CLARIFICARE

privind achiziția de

„CENTRALE TERMICE ELECTRICE(2 BUC)” necesare lucrării **„LN3 Centrală termică CHE Ciunget”**

Fig. 1 Schița și dimensiunile cazanului condiționate de locul de montaj și instalația existentă:

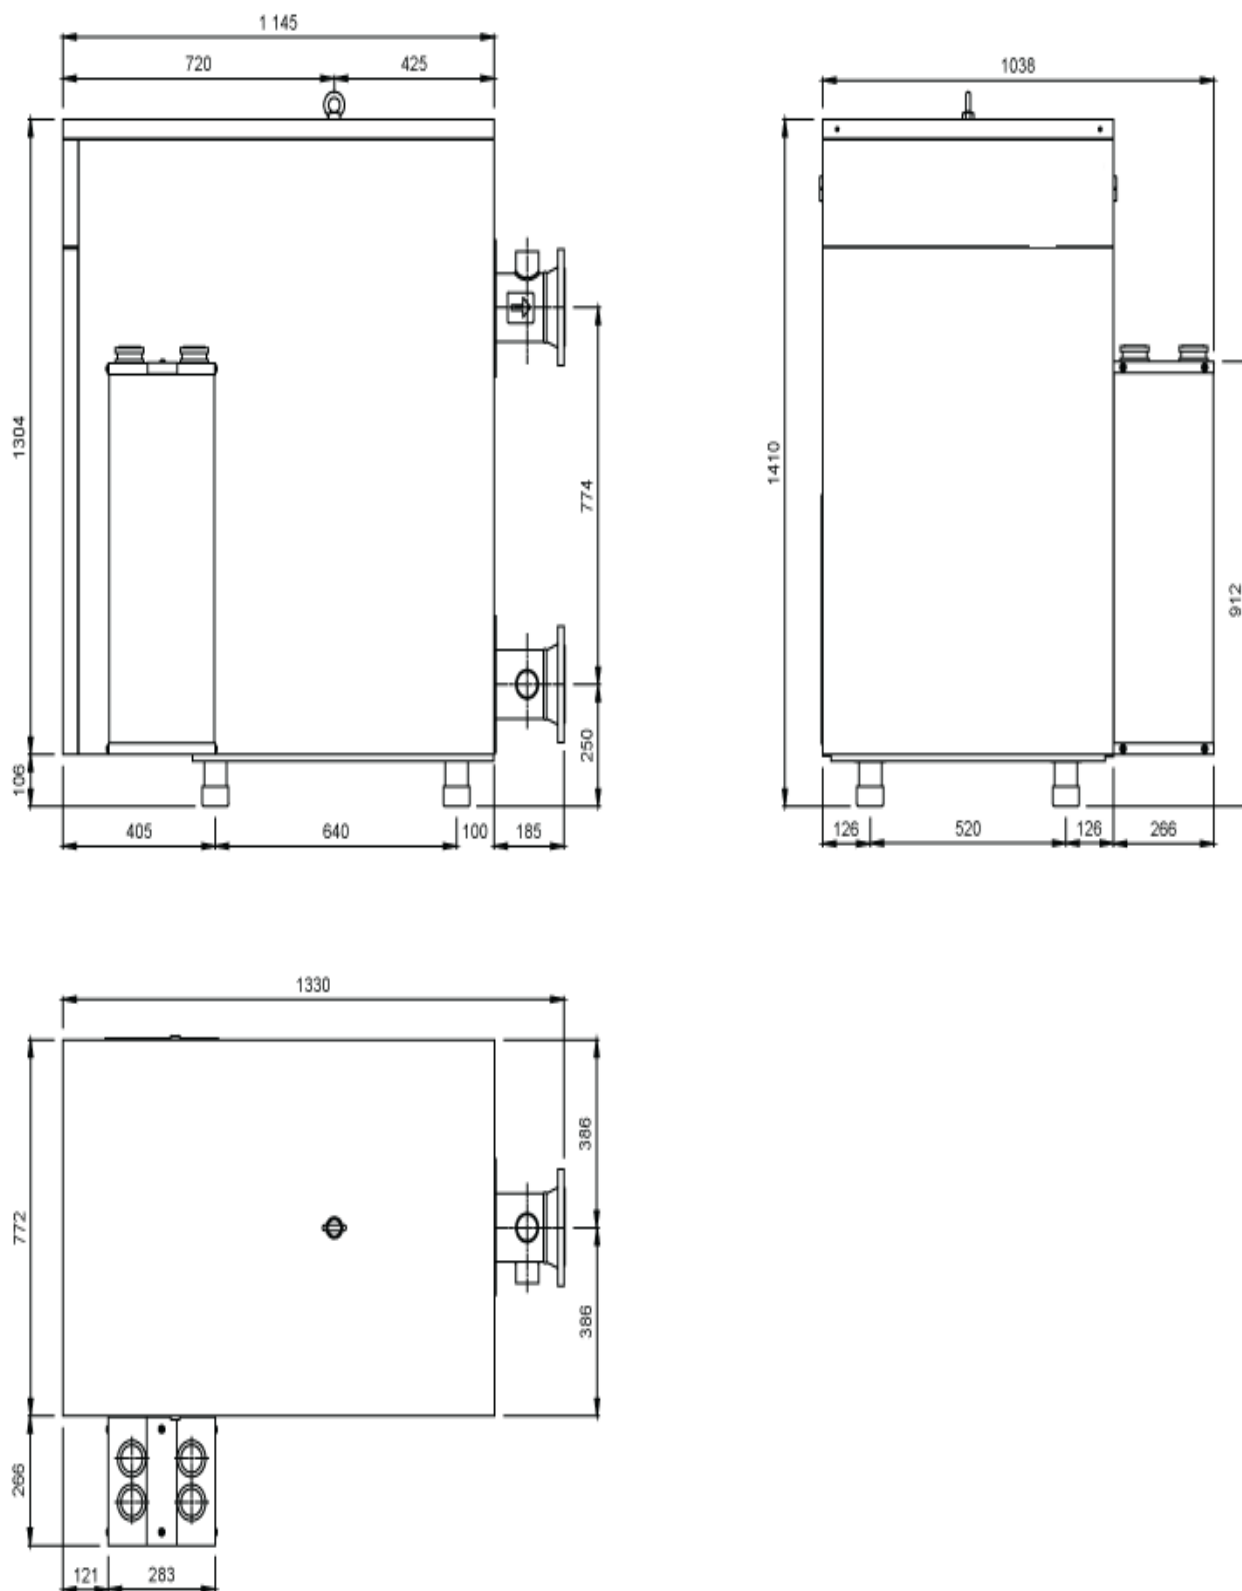
Solicitare operator economic	Răspuns achizitor
	Societatea de Servicii Hidroenergetice Hidroserv S.A. (denumită în continuare „S.S.H. Hidroserv S.A”, având în vedere documentația de atribuire „CENTRALE TERMICE ELECTRICE(2 BUC)” - necesare lucrării LN3 Centrală termică CHE Ciunget elaborată în cadrul procedurii de Licitatie deschisă, postată pe site-ul societății în data de 13.08.2026, nefiind entitate contractantă, vă comunicăm următoarele:
„In Caietul de sarcini la pag. 3 – avem următoarea solicitare: „In Oferta Furnizorului va indica si lista materialelor necesare pentru montaj. Acestea vor fi achizitionate de Hidroserv ulterior.”Pentru a va putea indica, in oferta noastra, lista materialelor/pieselor necesare pentru montajul celor 2 buc centrale termice electrice pe care doriti sa le achizitionati, avem nevoie de la dumneavoastra de : -este schema termodinamica in care se integreaza echipamentele noi; -limitele fata de instalatia existenta;”	Echipamentele se vor integra in baza schitei si a dimensiunilor cazanului conditionate de locul de montaj si instalatia existenta, conform fig. 1 Limitele fata de instalatia existenta sunt conform pozelor din fig. 2 „Conexiuni Centrala termica CHE Ciunget” si Fig. 3 “Timbre Centrala termica CHE Ciunget”
